Beste commissieleden, raadsleden,

Het inspreken is ook namens de Bewonersvereniging Provenierswijk.

Een maand voor het publiceren van het ontwerpbestemmingsplan Rotterdam Central District (RCD) in augustus 2020 werd het Groot Handelsgebouw (hierna: GHG) uit het bestemmingsplan RCD geknipt. Een belangrijk excuus van het College is dat door de lockdown van Corona moeilijk met de nieuwe eigenaar (sinds 2019) te overleggen was en daarom meer tijd nodig was. Maar hoe kan het dan dat tegelijkertijd in 2020 wel een omgevingsvergunning voor extra 2500m² detailhandel-ruimte verleend kon worden? Bij het publiceren van het ontwerpbestemmingsplan GHG komt nog extra 3500m² detailhandelruimte bij, waarbij het totaal op 6000m² komt. Maar door het eruit knippen van het GHG uit het bestemmingsplan RCD is er nu ook geknipt in het totaal aantal extra m². Is dit niet bewijs van toegepaste salamitactiek?

Afbeeldingen 4 – Plattegrond van het GHG uit de verleende vergunning van juli 2024 met in ZALMkleur de toevoeging van Albert Hein. Hiervoor dient een extra opening in de gevel van het GHG aan het Stationsplein gemaakt te worden.

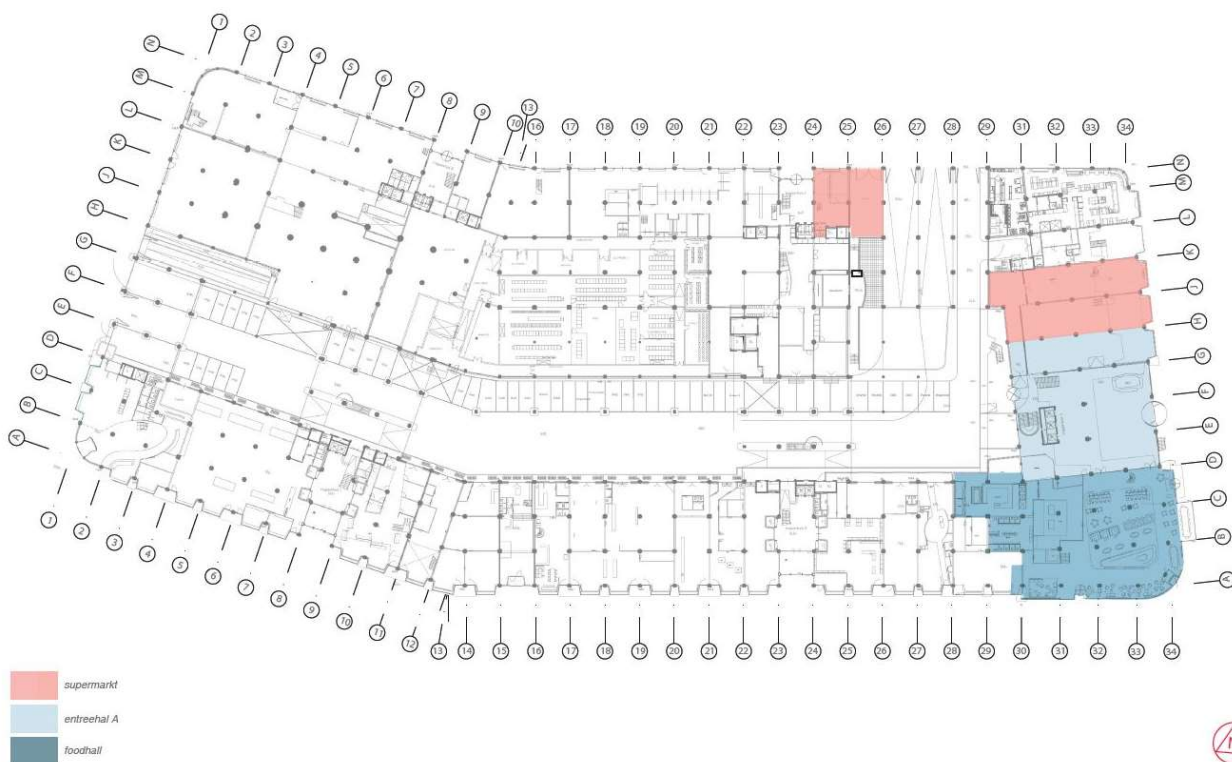
Daarnaast lezen wij niet terug in het vaststellingsdocument dat u volledig geïnformeerd wordt van het feit dat in het Rijksmonument een grote Albert Heijn gelokaliseerd wordt – ingang aan het Stationsplein - waardoor ook de beschermde gevel en andere delen aangepast dienen te worden. Misschien heeft u daar ook een mening over? Zie afbeeldingen achterin.

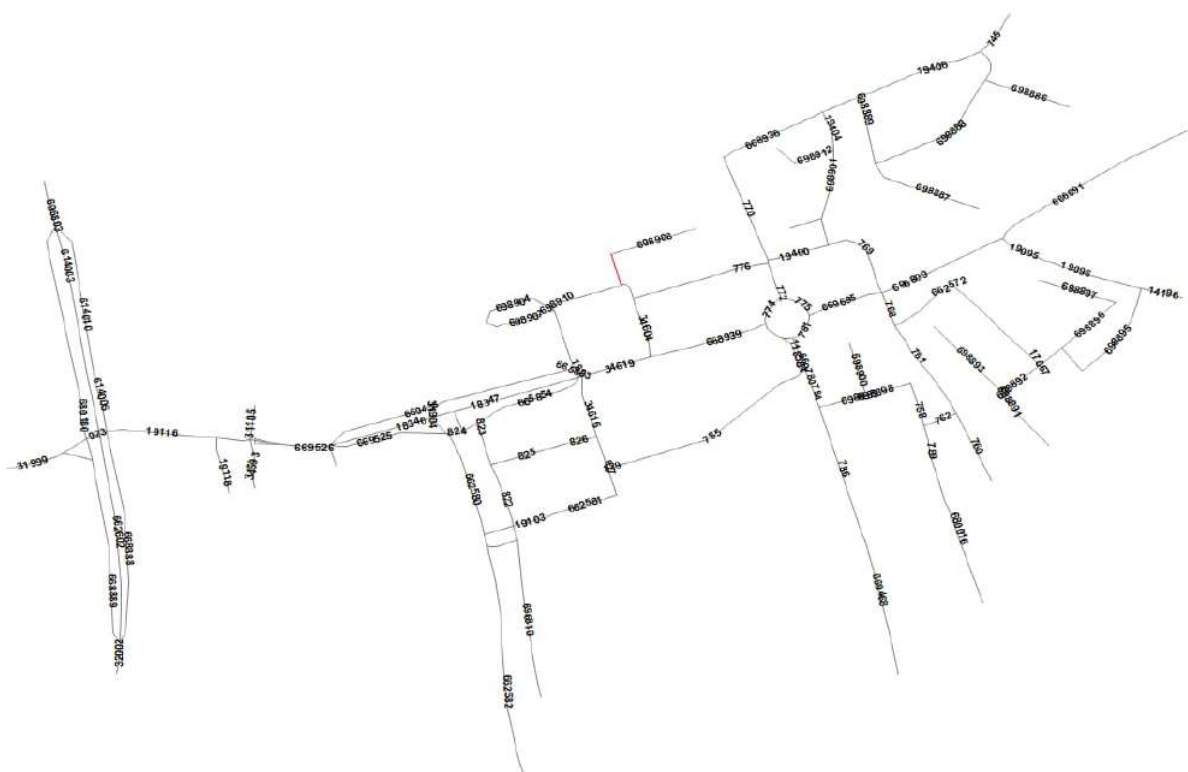
In het Vaststellingsdocument lezen wij wel voor het eerst dat gedacht wordt aan een pakket-hub in het GHG waar alle pakketten voor geheel RCD-XL verzameld worden en dan verder verspreid. Wat betekent deze concentratie aan extra verkeer – inclusief geluid en luchtkwaliteit - over Statenweg en Weena als alle pakketten voor wel 7000 nieuwe woningen en 225.000m² kantoor en bijna 2000 hotelkamers van het RCD-XL in het GHG afgeleverd gaan worden? Dit is niet onderzocht, als ook niet het verkeer over Schiekade en langs/door Provenierswijk. Zie afbeelding achterin. In de MER Rise/Lumiere is het Groot Handelsgebouw verder ook niet meegenomen.

Afbeelding 6 – Het verkeersonderzoek van PEUTZ (geluid) voor het ontwerpbestemmingsplan GHG heeft geen rekening gehouden met een pakkethub. En het knipt de extra bewegingen op Schiedade en Statenweg thv het spoor. Hierdoor is als gewoonlijk deze extra bewegingen bij en door Provenierswijk niet onderzocht.

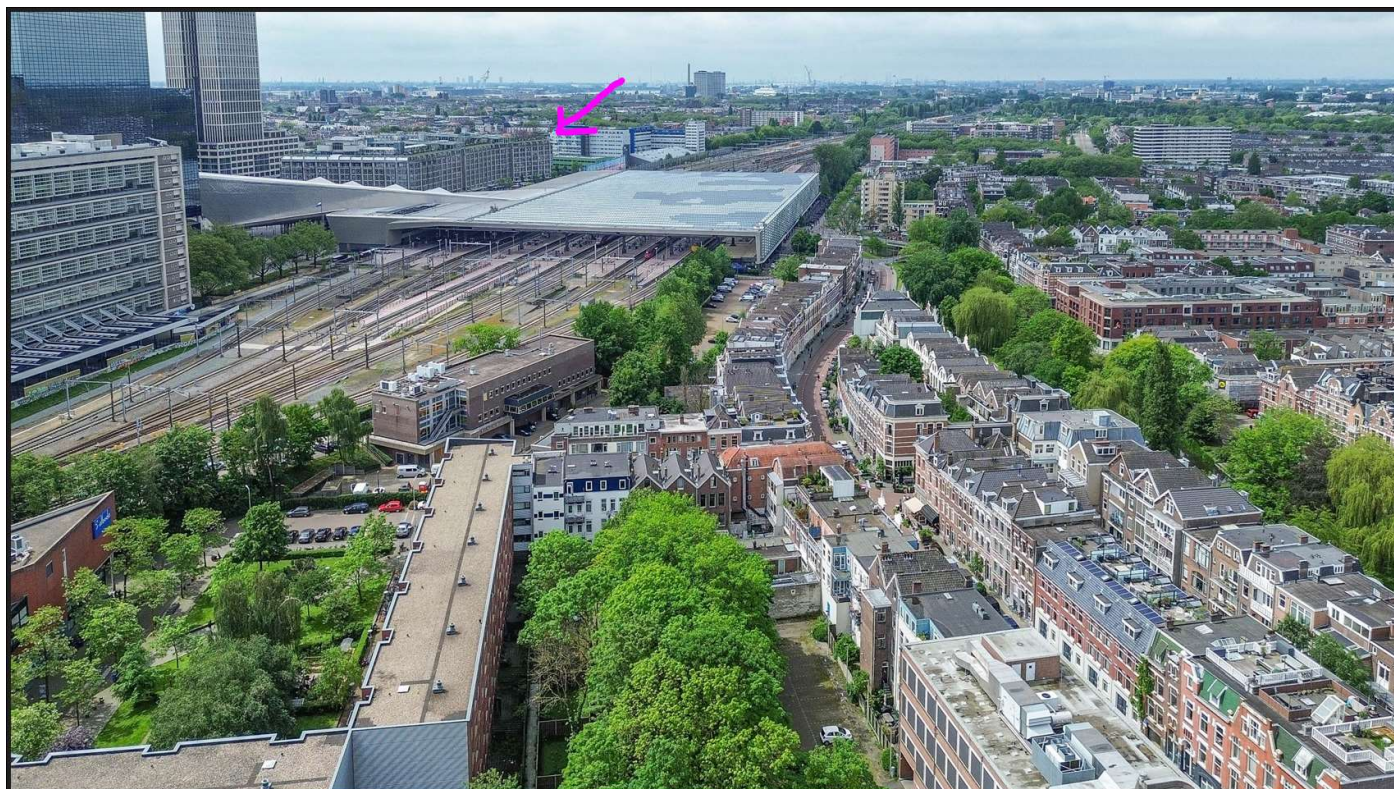
Wat gaat dit betekenen voor onze leefkwaliteit? Wij ervaren met Engels al veel geluidsoverlast. Het GHG stijgt namelijk boven de grote integrale CS-overkapping uit en deze reflecteert daarom het geluid hard over Provenierswijk heen. Ook ondertussen door DCMR bevestigd. Dit geldt niet alleen voor muziek als ook voor stemmen.

Afbeelding 7 – Het GHG overstijgt de grote, glazen CS-overkapping waardoor al het geluid van het GHG (en het RCD-gebied) hard naar de Provenierswijk weerkaatst wordt. Ook via de grote open zijkanten. Veel mensen in Provenierswijk weten vaak niet waar het geluid vandaan komt omdat het tussen de daken en gevels van de huizen rond galmt. Cumulatie van alle activiteiten in het GHG, van de stadpodia Treehouse, Schiekadeblok, etc is nimmer onderzocht.

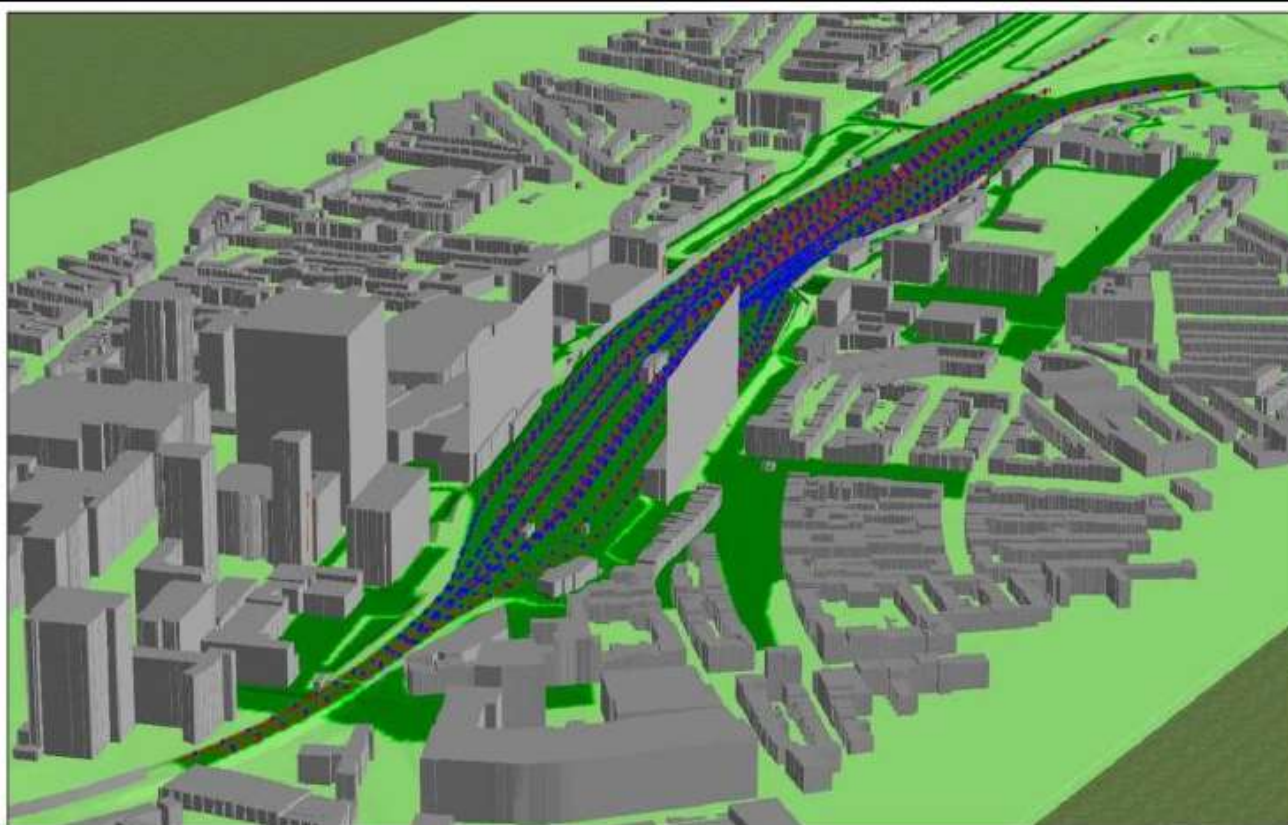
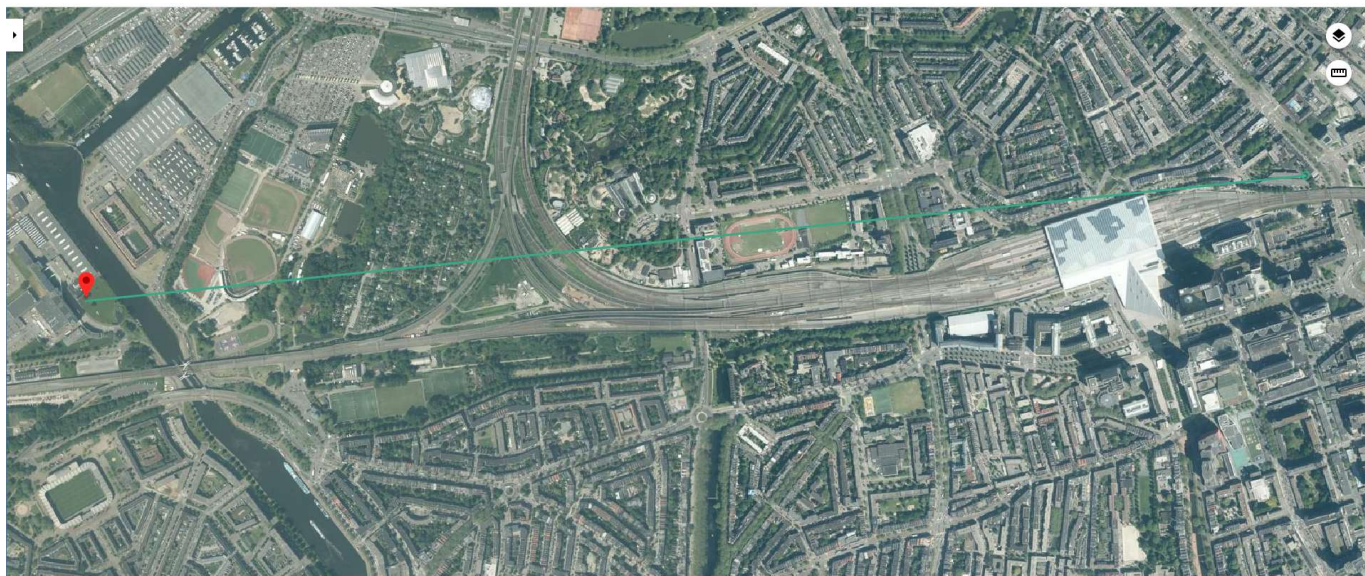
Het College zegt toe dat bij toestaan van activiteiten vooraf een geluidsonderzoek moet plaats vinden. **Maar wat houdt dat in? Een werkelijk geluidsonderzoek bij onze huizen of een fictief rekenmodel?** Want dan zal nimmer de werkelijke overlast berekend worden omdat Peutz – in het akoestisch onderzoek – een 100 meter hoge fictieve scherm voor Provenierswijk heeft geplaatst (zie afbeelding achterin). De conclusie zal dan (incorrect) zijn: 'Provenierswijk zal geen overlast ervaren'.

Afbeelding 8 – Peutz heeft in het Akoestisch Onderzoek voor het GHG een fictieve 100m-hoge wand voor het Provenierswijk geplaatst. Dit zorgt ervoor dat bij akoestische rekenmodellen het geluid niet verder komt dan het scherm. Bij berekeningen voor geluidsoverlast voor Provenierswijk verbergt dit de werkelijke geluidsoverlast dat we van het GHG via de reflectie van de CS-overkapping feitelijk krijgen. Uitkomsten van zulke onderzoeken betreffen dan altijd dat 'de geluidbelasting beneden de norm blijven'. Bovenstaand afbeelding maakt zichtbaar de fictieve 100m-hoge scherm in deze rekenmodellen eruit ziet.

Voor ons geldt dagelijks al over 70dB(A) en meer geluidbelasting is maatschappelijk onaanvaardbaar. Daarom verzoeken wij u om hogere waarden bij het GHG niet toe te staan en ook dat duidelijk omschreven wordt hoe een akoestisch onderzoek bij de woningen gaat plaats vinden.
